# STATUTÁRNÍ MĚSTO LIBEREC

## **Dodatečné informace III.**

### **„Navýšení kapacit MŠ Pastelka - stavba“**

Detail provedení:

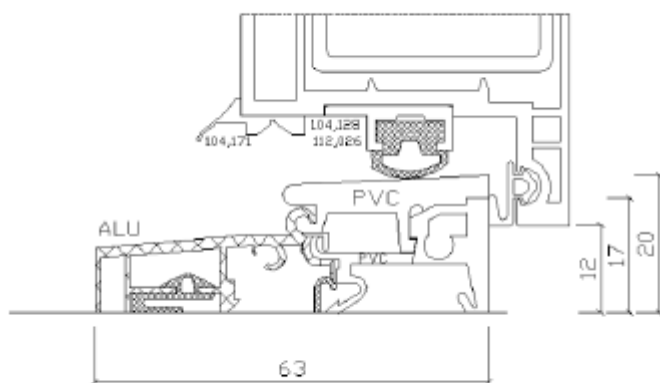
Zadavatel dále nově poskytuje upřesňující informace týkající se přílohy č. 5 ZD – Dokumentace pro provádění stavby. Upřesnění se týká výplní (francouzských dveří) na únikových cestách, kde nejsou úplně jednoznačně specifikovány prahy a to konkrétně u položek 1.16, 2.27 a 2.28, viz PSV okna - v souladu s požárně bezpečnostními předpisy, kde na únikových cestách mají být dveře bez prahů. Taktéž i v interiéru.
